VERMERK

Platzgestaltung "Wilhelm-Spies-Haus", Mainz -Laubenheim

Platzgestaltung, Ämterkoordinierung

07.09.2016

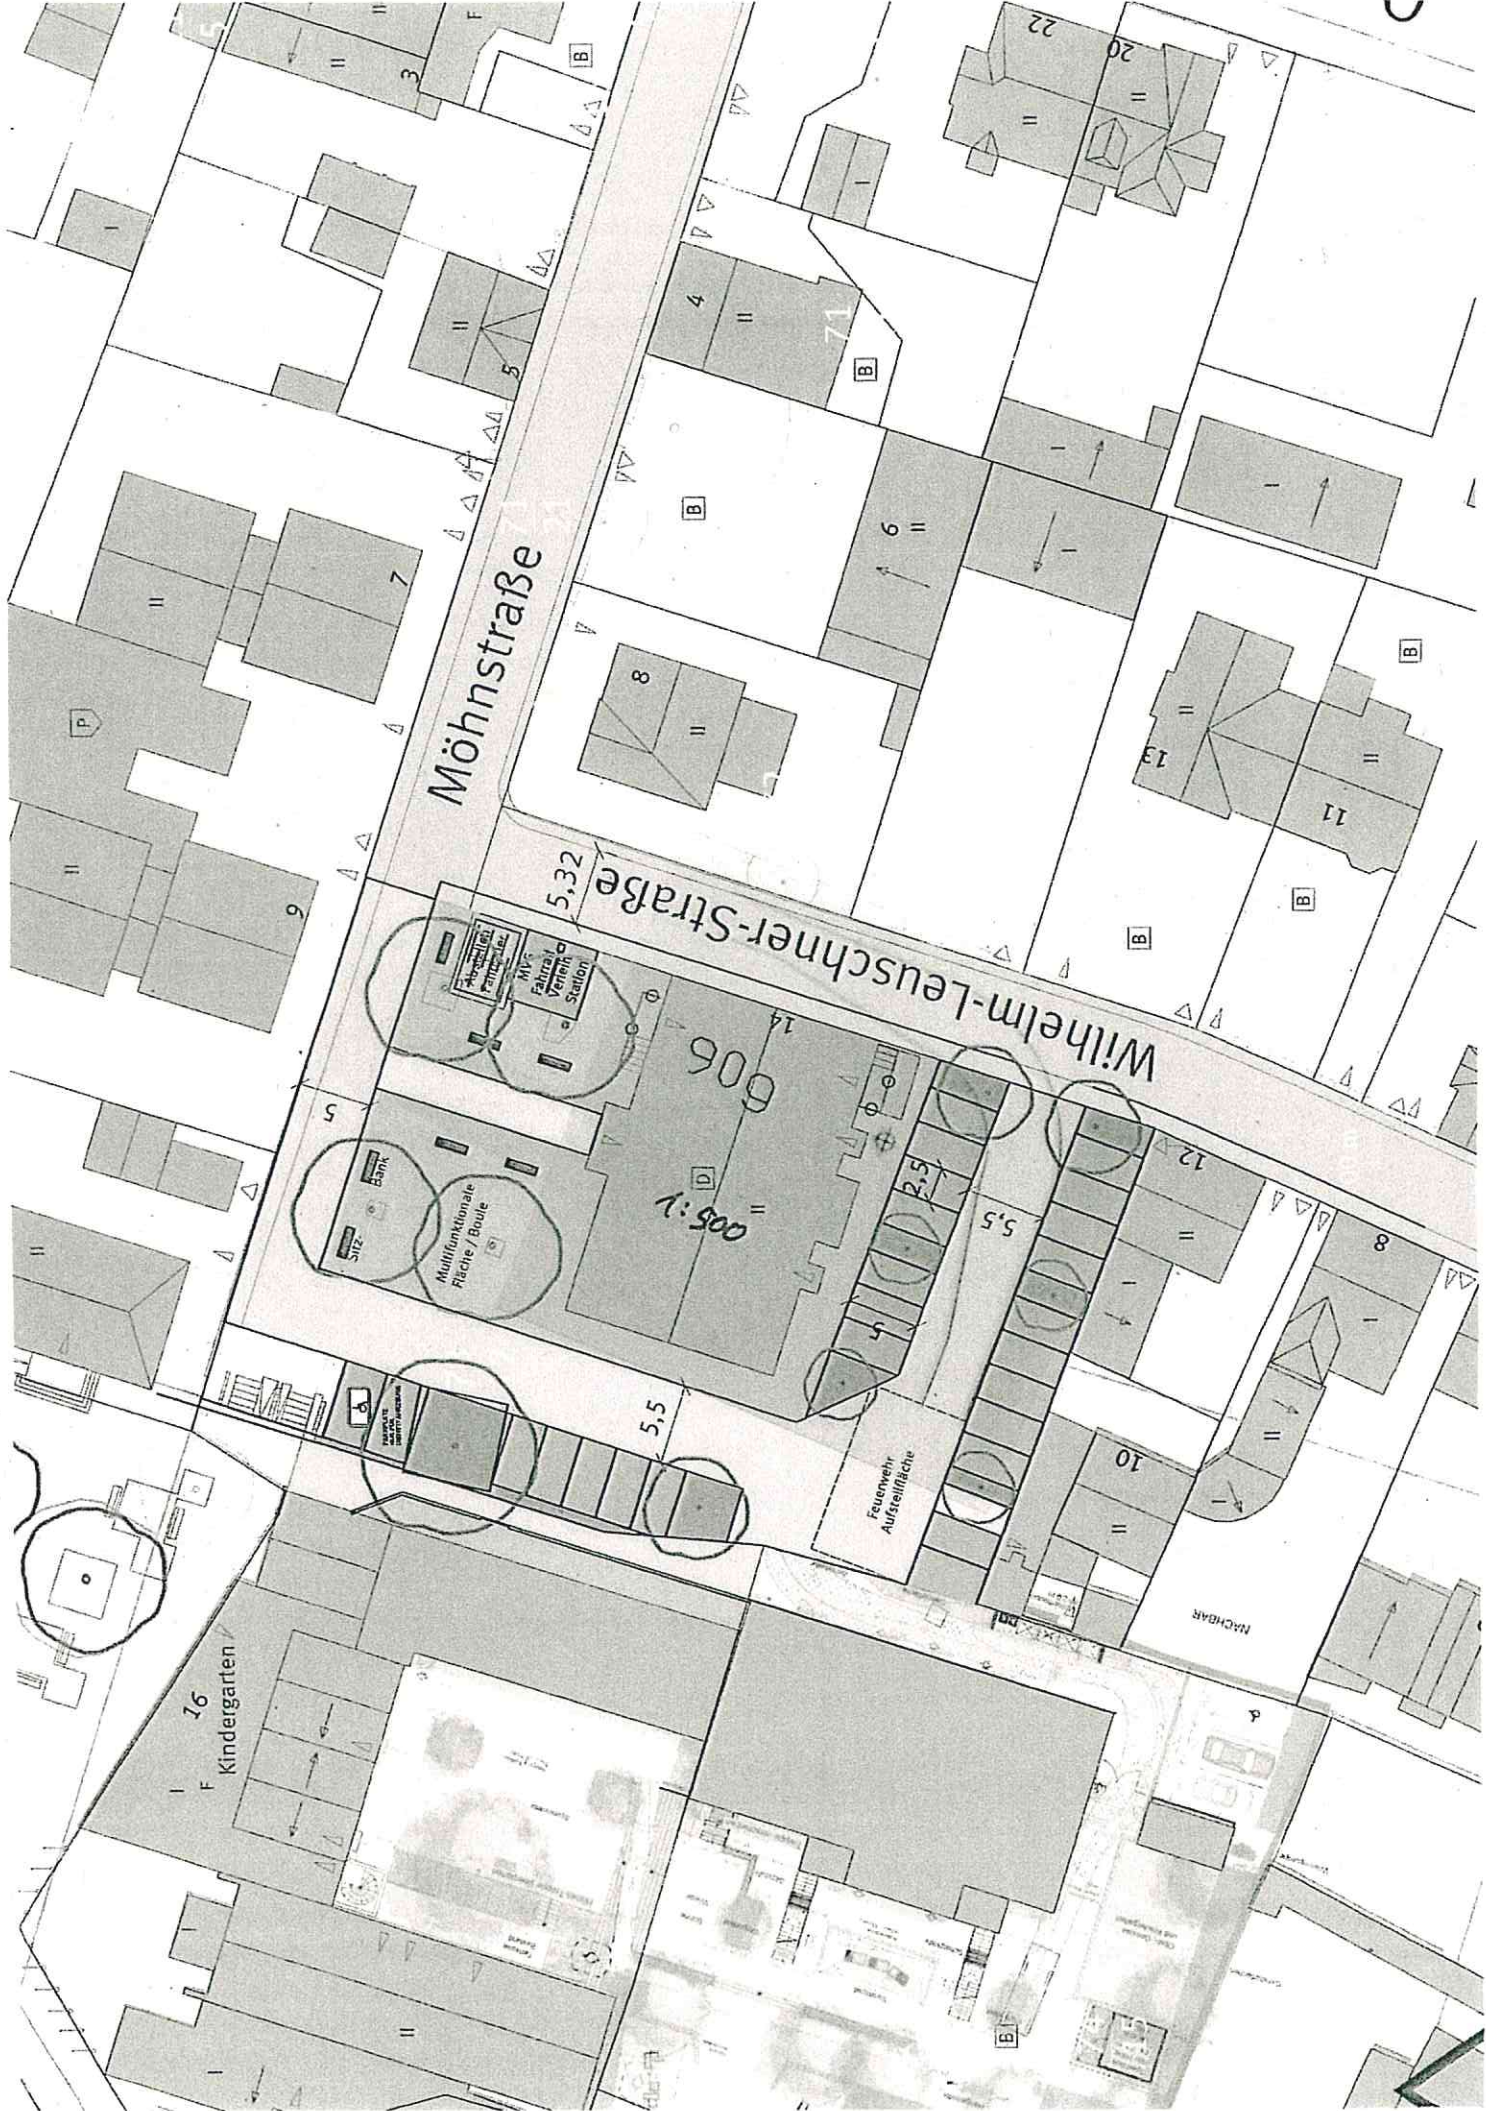
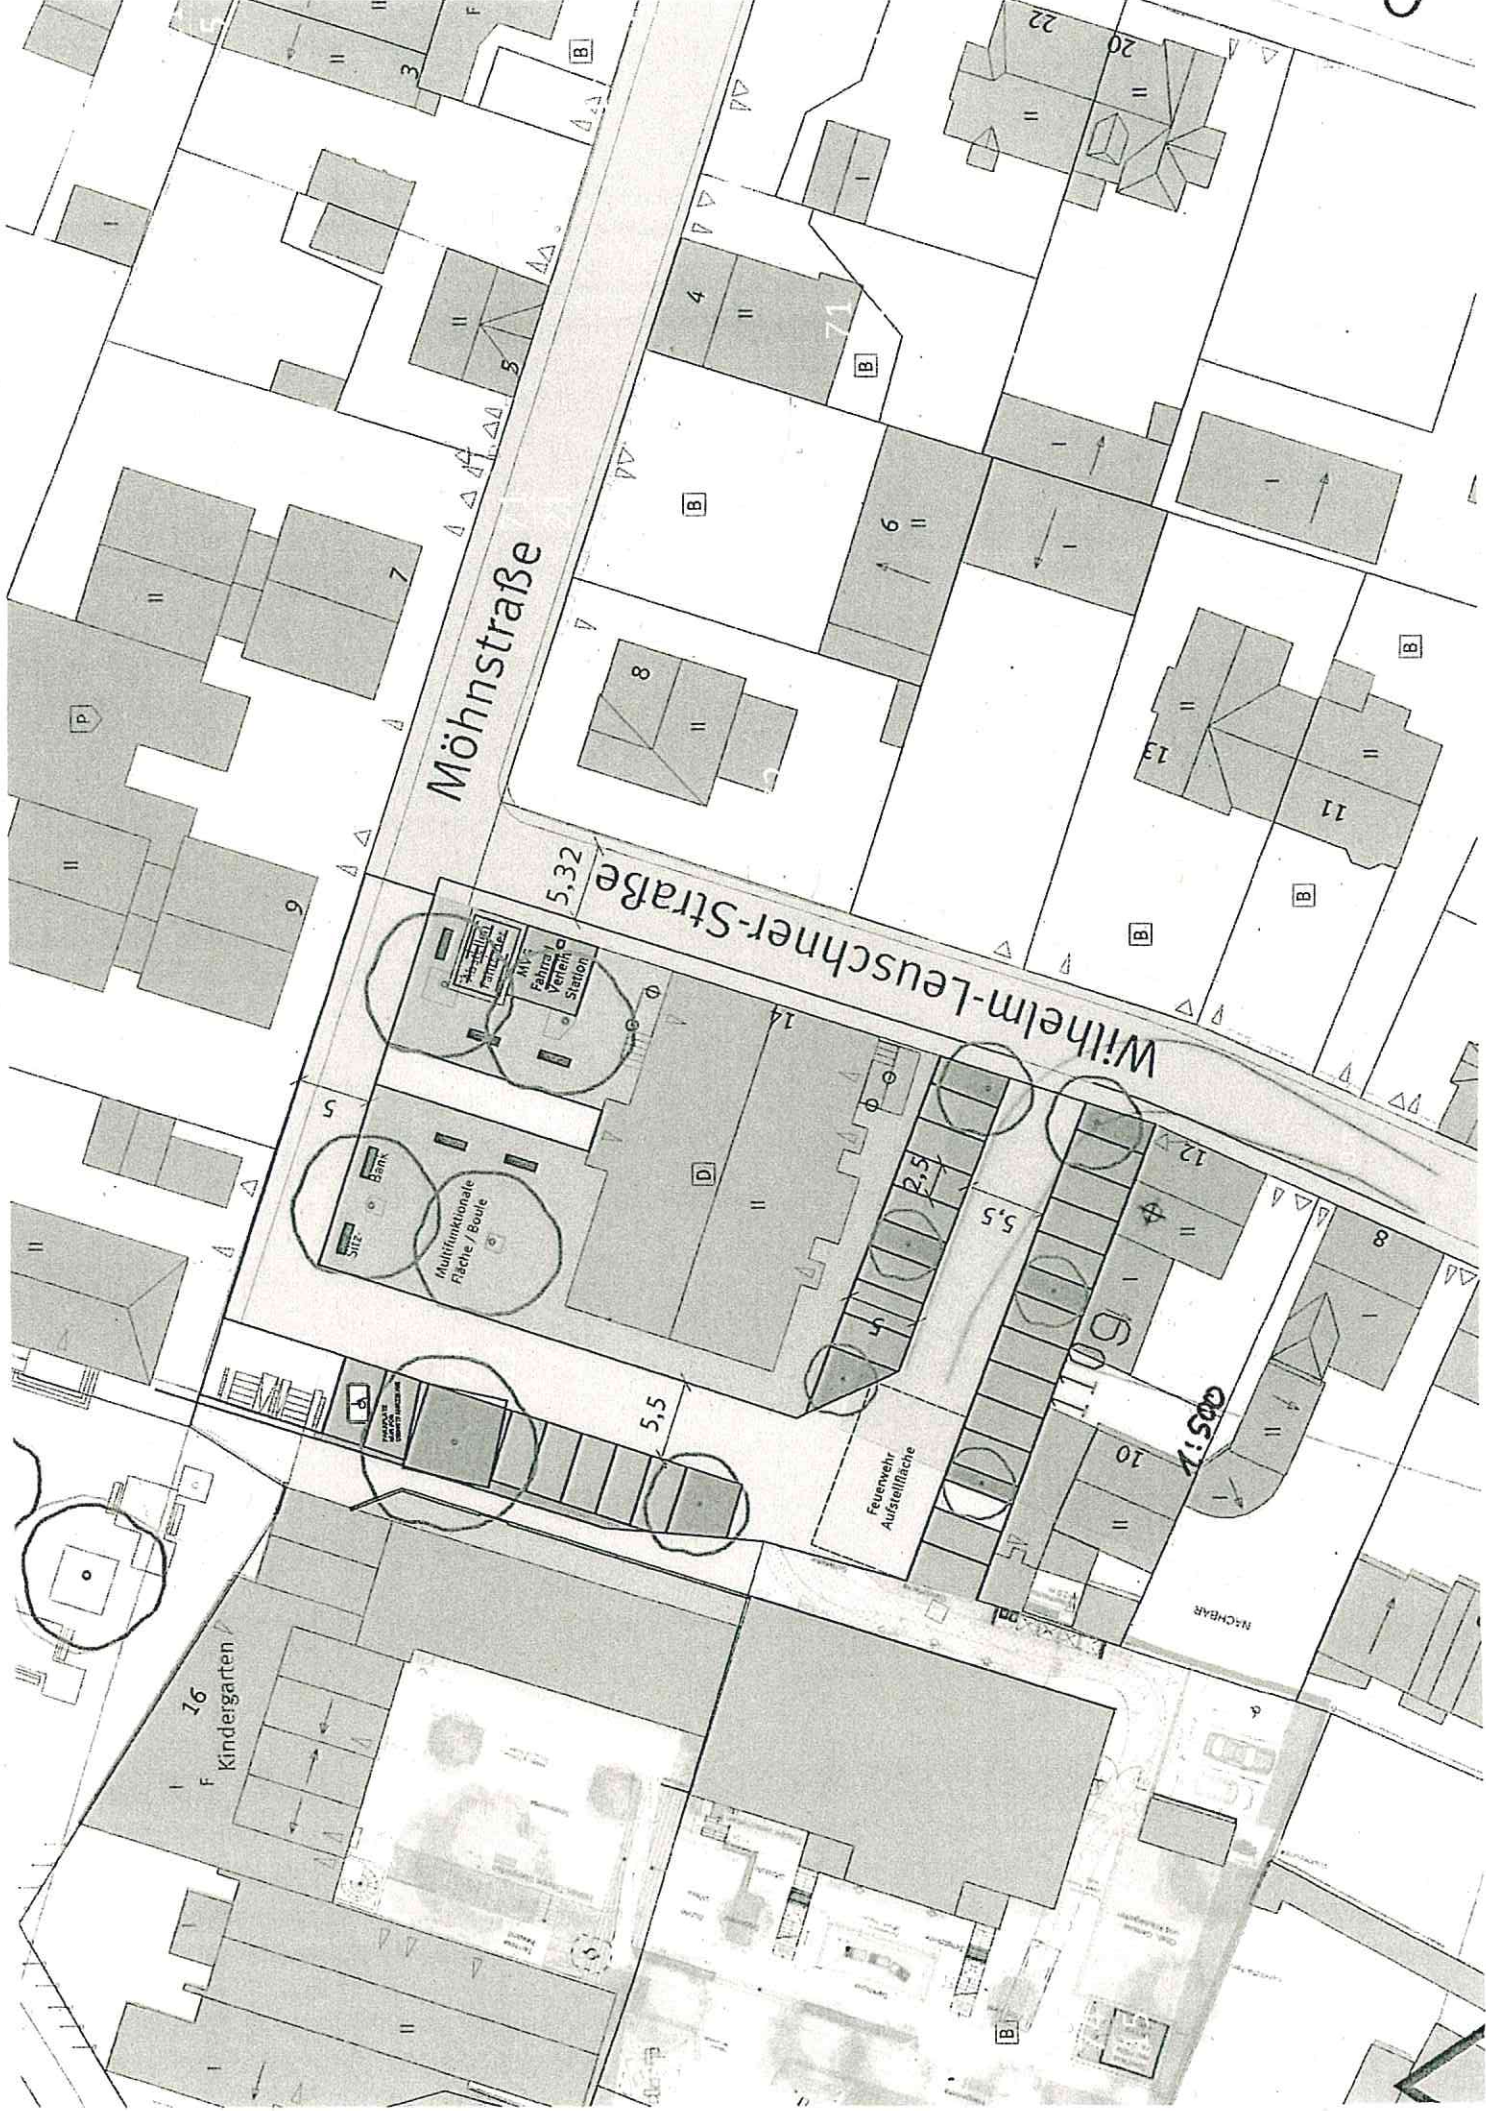
folgende Punkte bitten wir bei der weiteren Planung zu beachten:
Die Einfahrt zum Parkplatz und der "Feuerwehr Aufstellfläche" muss auch mit Fahrzeugen der Feuerwehr möglich sein. Hierzu sind an der Einfahrt die Schleppkurven gem. Richtlinie über die Flächen für die Feuerwehr im Stadtgebiet Mainz zu berücksichtigen:

Ich habe versucht dies darzustellen, allerdings kann ich keine 100 % Gewährleistung auf den exakten

Maßstab geben: doc01357420160917091955.pdf doc01357520160917092028.pdf (Entfall von zwei Stellplätzen und zwei Grünflächen)

Im Bereich der Schleppkurven sind Bäume bis auf eine Höhe von mind. 4,00 m aufzuasten.

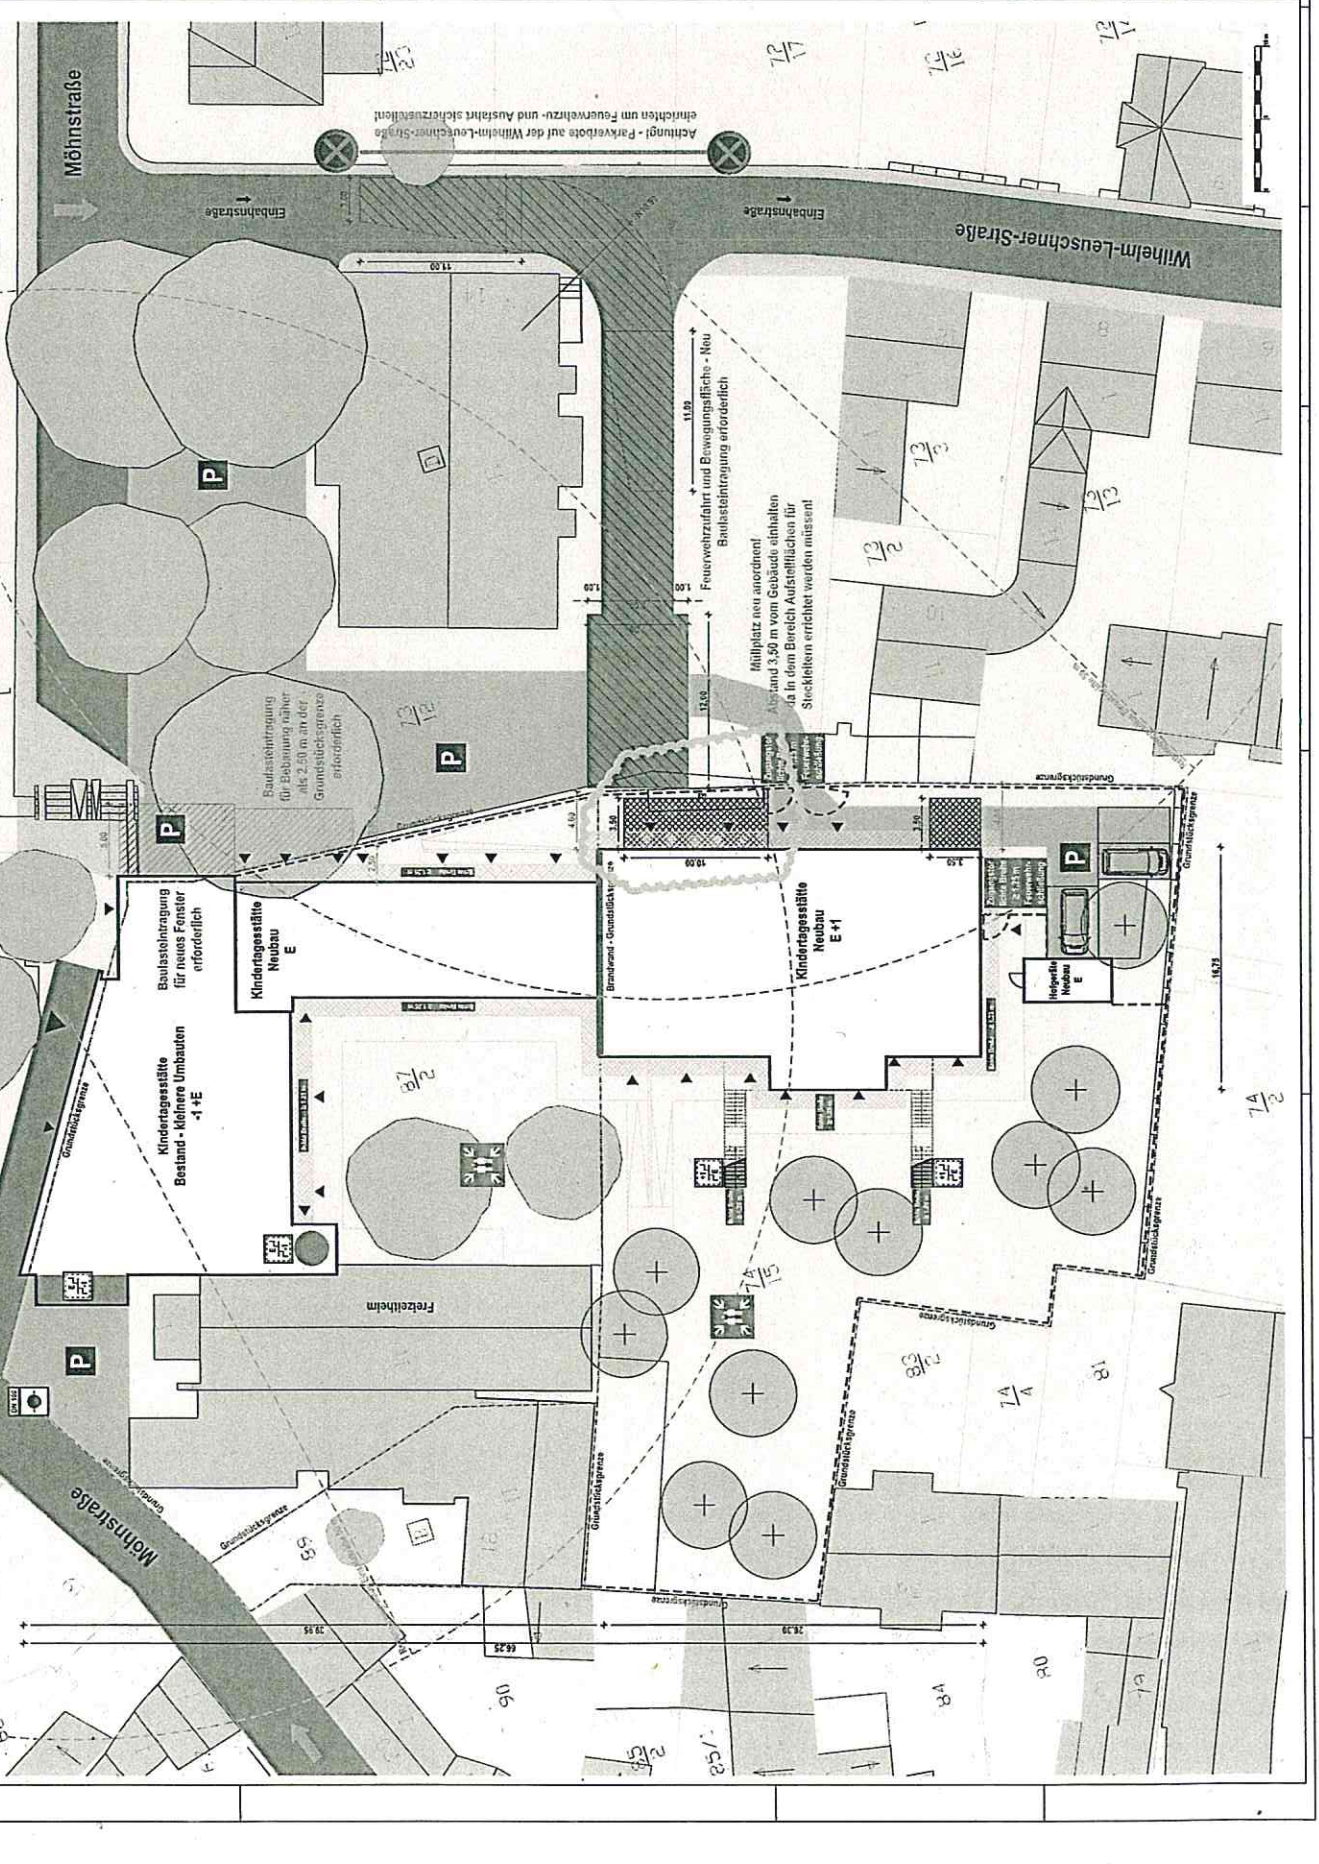
Hier noch einmal der Plan aus dem Brandschutzkonzept: 01BP_14-009-06_Übersicht_140728.pdf Der Plan ist auch Bestandteil der "Stellungnahme S_14-009-06_01 Feuerwehrezufahrt" der Brandschutzsachverständigen Hoffmann vom 18.08.2016.
